VS-59252-33/ČJ-2016-800097-VERZAK

Dodatečná informace č. 9

k zadávacím podmínkám veřejné zakázky

„GR OL - Zprovoznění objektu Břeclav – Poštorná“

SILNOPROUDÁ ELEKTROINSTALACE
ROZVADĚČ RMS01 - SCHÉMA DOZBROJENÍ

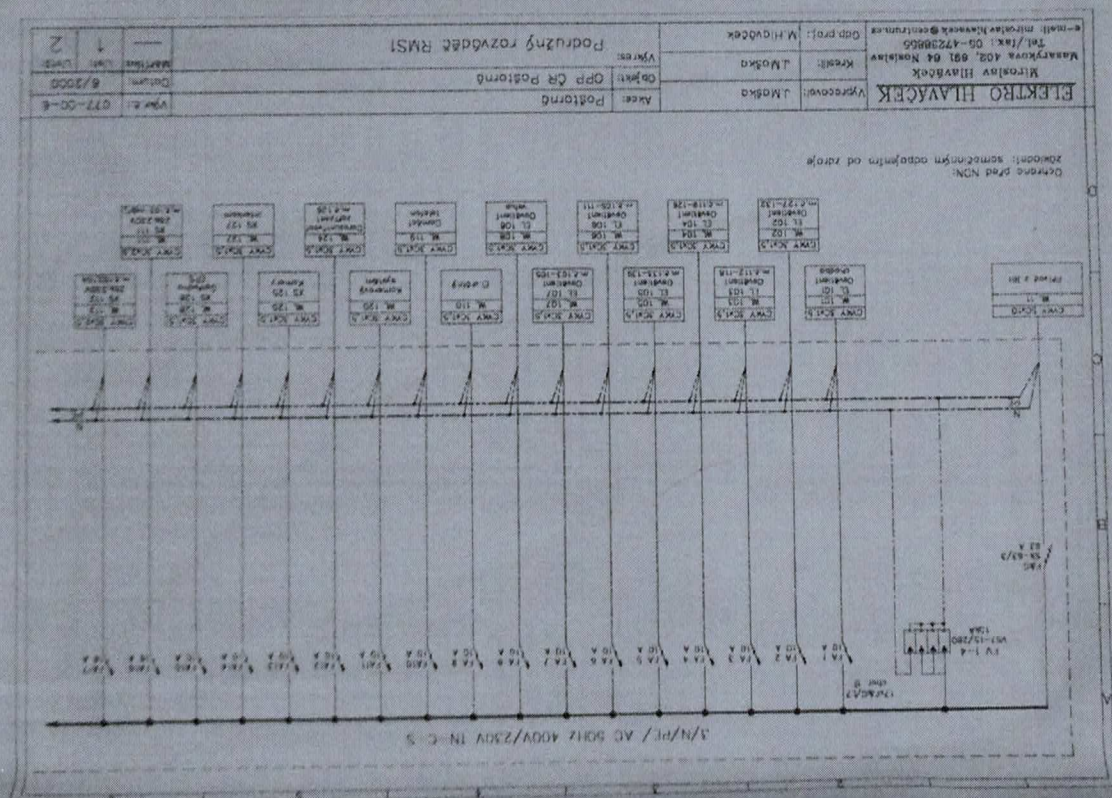
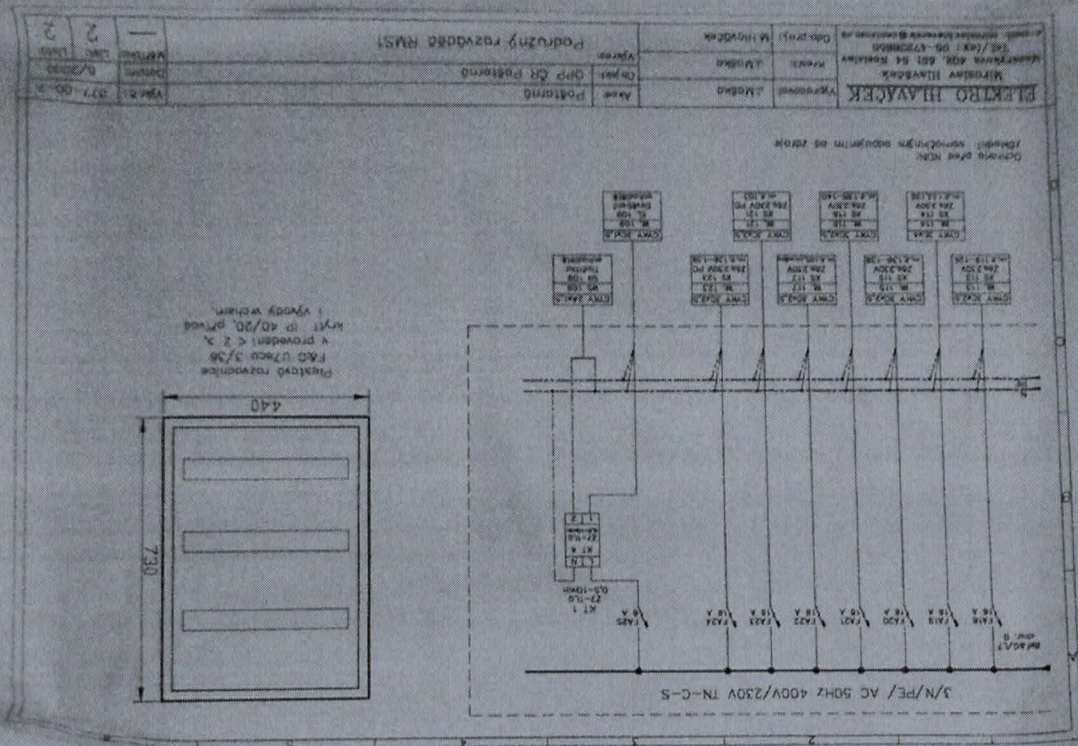
„Podle nové ČSN 61 439 dozbrojování rozvaděčů není možné, musí se udělat nový atest a ten vychází z nové normy ČSN 62 208. Podle ní musí být odzkoušeny prázdné skříně, staré tyto zkoušky nemají – např. mech. pevnost, IP, pospojování atd. viz ČSN 62 208.

Proto nejde podle nového udělat „Ověření rozvaděče“, na rozvaděč nejde dát nový štítek – nelze udělat výchozí revizi.

Při vybourání odpojení a novém osazení by se měly instalovat nové rozvaděče, které nejsou ve výkazu výměr uvedeny.“

Úpravy stávajících rozvaděčů jsou řešeny následujícím způsobem (viz. TZ a např. příložené titulní listy výkresů pro rozvaděč RMS01) :

- odpojení podlažního rozvaděče od napájecího napětí v rozvaděči RH
- označení veškerých vývodů v daném podlažním rozvaděči
- odpojení veškeré stávající kabeláže
- demontáž veškerých stávajících přístrojů
- demontáž původního rámu rozvaděče
- stavební úprava výklenku směrem dolů (případně do šířky)
- osazení nového rámu rozvaděče
- osazení původních přístrojů na původní místo (případně na nové místo), připojení původní kabeláže
- do volné řady osadit nové přístroje dle příslušného výkresu
- připojit novou kabeláž
- zapnout napájení z rozvaděče RH

Z výše uvedeného vyplývá, že na místě daného původního rozvaděče bude po úpravě osazen nový rozvaděč, stejně označený, za použití částečně původních přístrojů a dále nových přístrojů. Takže k novému rozvaděči bude i nový a-test (Ověření návrhu – souhrnná zpráva, vč. kusového ověření a prohlášení o shodě) dodaný montážní firmou ve spolupráci s " původním výrobcem " (skříň) i " výrobcem rozvaděče " (vnitřní výte;zbroj).
